第833回審査会合

敦賀発電所 2号炉 敷地の地形, 地質・地質構造について

f-b-1-16 破碎帯 薄片試料観察 (H27-B-1 深度85.41m)

H27-B-1 深度75.57~76.00m 最新活動面の走向・傾斜 (No.48)、条線方向 (No.49) の変更に伴い、変位センス (No.50) を変更

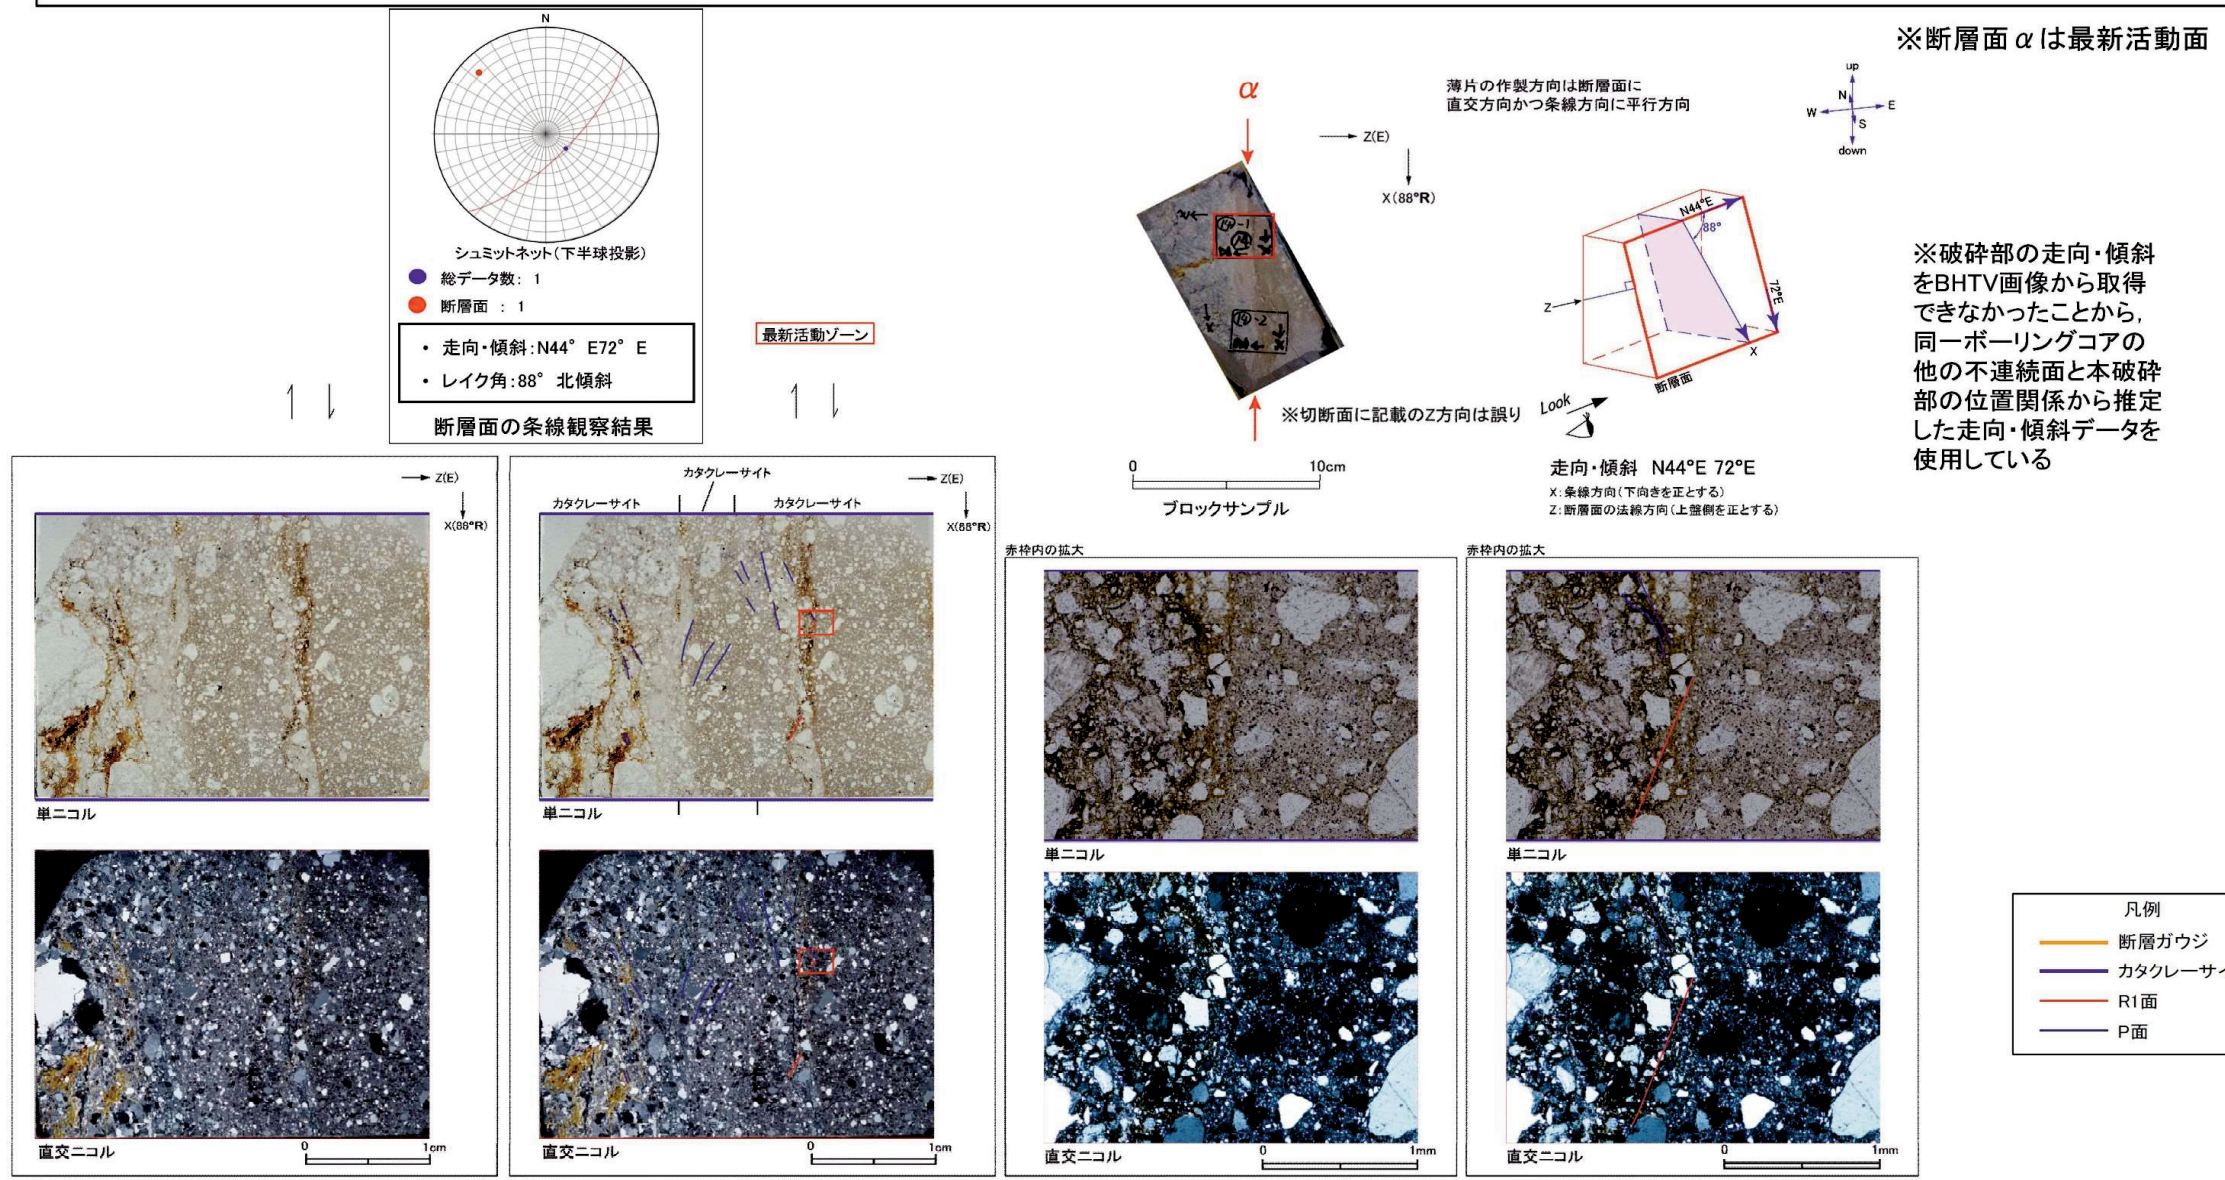
- 薄片試料の観察自体は適切に実施されていたが、走向・傾斜 (N34°E87°NW →N44°E72°E) が変更になることにより、傾斜方向が西傾斜から東傾斜に変更となり、上盤と下盤がの関係が従前の評価と逆となるため、変位センスは「正断層成分が卓越する。」に変更となる。

- ・H27-B-1のボーリングコアから採取した薄片試料の観察結果によれば最新活動ゾーンの変位センスは、正断層成分が卓越する。
- ・最新活動ゾーンに以下の特徴が認められることから、カタクレーサイトのみからなる破碎部であると判断した。
 - (カタクレーサイト) 基質を構成する粘土鉱物は少ない。
 - (カタクレーサイト) 組織は漸移的に変化する。
 - (カタクレーサイト) 多様な粒径の岩片が多く認められる。
 - (カタクレーサイト) 角ばった岩片が多い。
 - (カタクレーサイト) 岩片の粒界を横断する破断面が認められる。
 - (カタクレーサイト) ジグソー状の角礫群が認められる。
 - (カタクレーサイト) 塑性変形した雲母粘土鉱物が認められる。

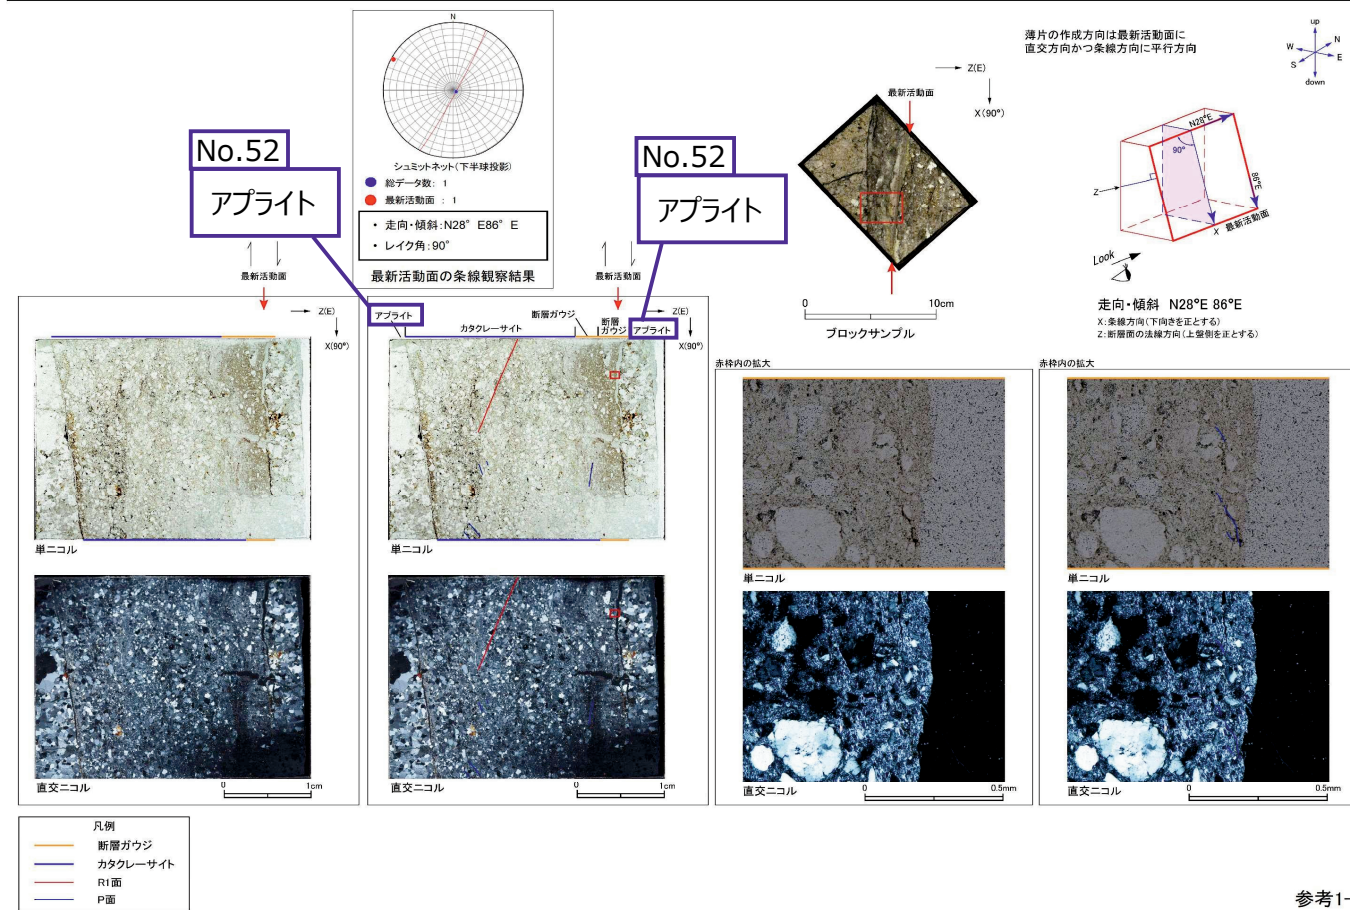
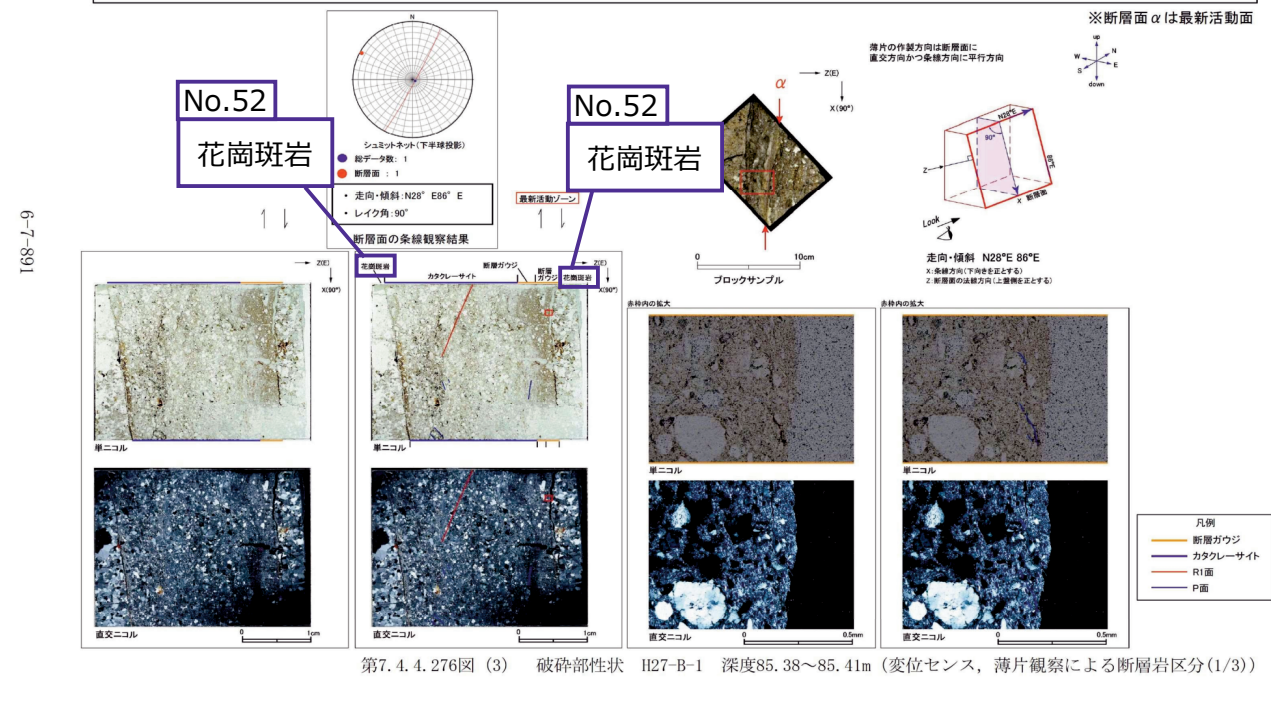
H27-B-1 深度85.38~85.41m 全景写真の記載 (No.52) を修正

H27-B-1のボーリングコア(深度85.41m)から採取した薄片試料の観察結果によれば最新活動面の変位センスは、正断層成分が卓越する。

・H27-B-1のボーリングコアから採取した薄片試料の観察結果によれば最新活動ゾーンの変位センスは、正断層成分が卓越する。
・最新活動ゾーンには、断層ガウジとカタクレーサイトの特徴が認められるが、カタクレーサイトの特徴は、カタクレーサイトが断層ガウジに取り込まれたものと考えられることから断層ガウジと判断した。
➢ (断層ガウジ) 基質は粘土鉱物を主体とする。
➢ (断層ガウジ) 粘土状部の分布は帯状で直線的である。
➢ 岩片は少ない。
➢ (カタクレーサイト) 角ばった岩片が多い。
➢ (カタクレーサイト) 岩片の粒界を横断する破断面が認められる。
